| <b>2. Tektur</b> vom 04.04.2022<br>zum Feststellungsentwurf vom 19.06.2019 |  |  | bearbeitet: | April 2022 | bu |

## FESTSTELLUNGSENTWURF

| <b>KARLSTADT</b><br>Stadt Karstadt<br>Fachbereich 3<br>Hoch- und Tiefbautechnik<br>Zum Helfenstein 2<br>97753 Karstadt |  | Unterlage / Blatt-Nr.: 8 / 3 T2<br>Detailplan RB 2<br>Regenrückhaltebecken |

**St 2435 St 2437 Lohr a. M. - Karstadt B 27**  
**Ortsumgehung Wiesenfeld**

Schnitt 1 - 1 - Längsschnitt RB 2 M = 1: 250

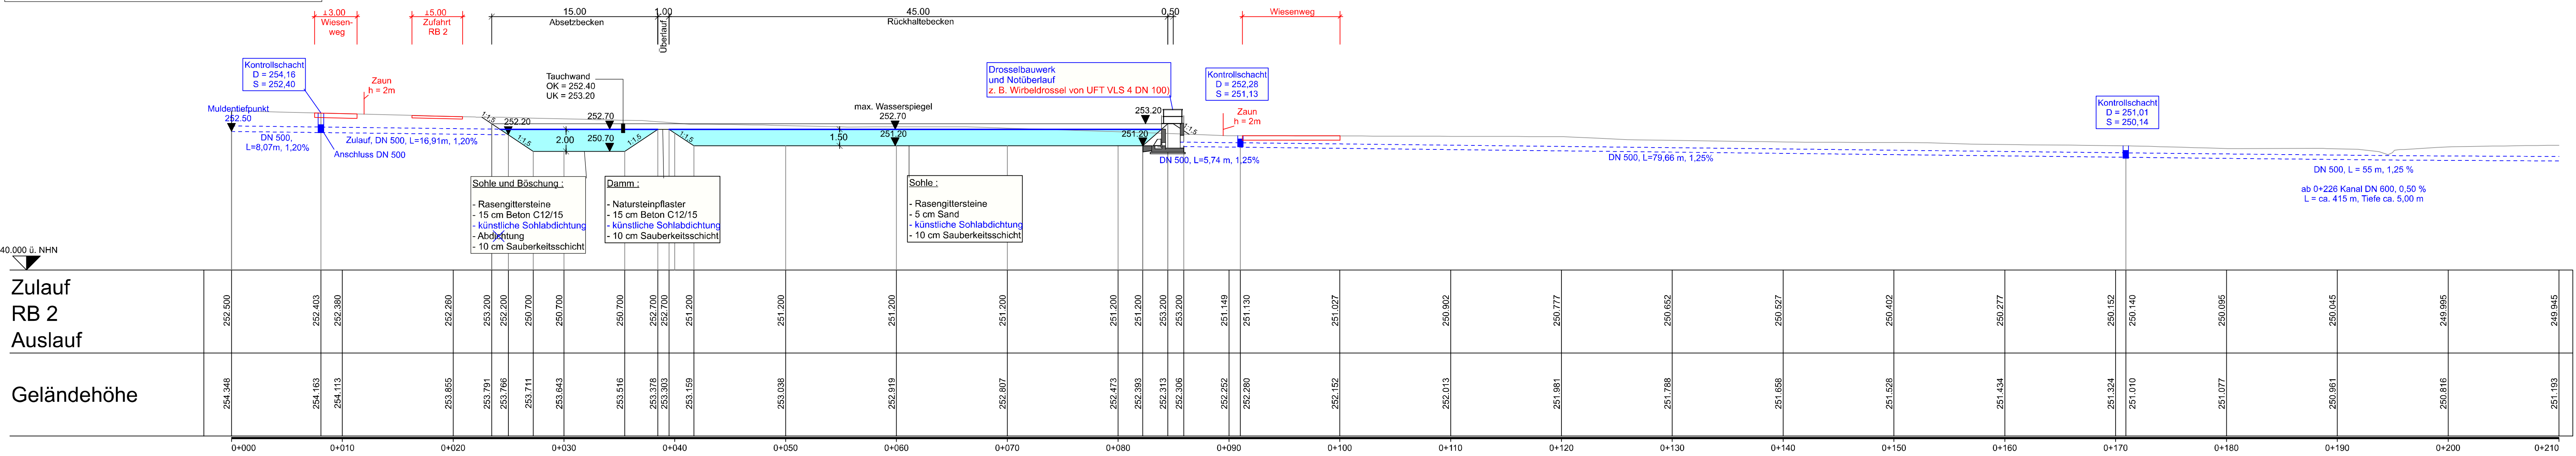
| T2 Ergänzung künstliche Sohlabdichtung in Schnitt 1-1                      |  |  |             |            |    |
